01/2013

STAVEBNÍ INSPEKCE OBJEKTU

Účel : Koupě nemovitosti

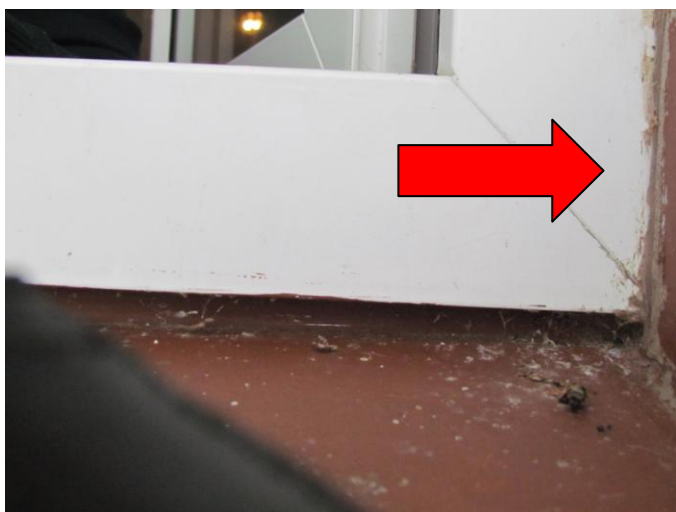
K vlhnutí interiéru na prahu balkonových dveří dochází vlivem tepelného mostu, jeho odstranění je poměrně složité, bylo by potřeba zateplit venkovní špalety XPS tl. 20 což je s ohledem na stávající provedení a další napojení šlechtěných omítek dosti složité. Řešením by mohlo být provedení zateplení špalet z vnitřního líce.

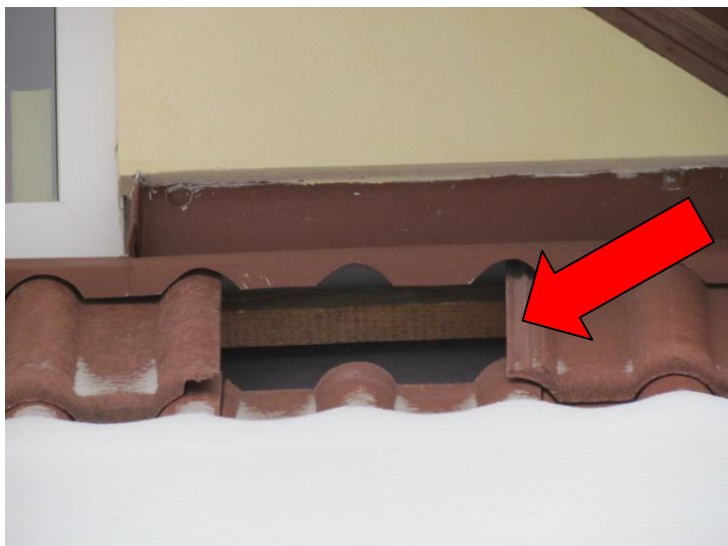
Vadné provedení okapnic a větracích pásů střešního pláště. Vlivem chybně provedených okapnic dochází k zatékání do konstrukce palubkového podhledu a jeho degradaci – stav po 4 letech stáří objektu.
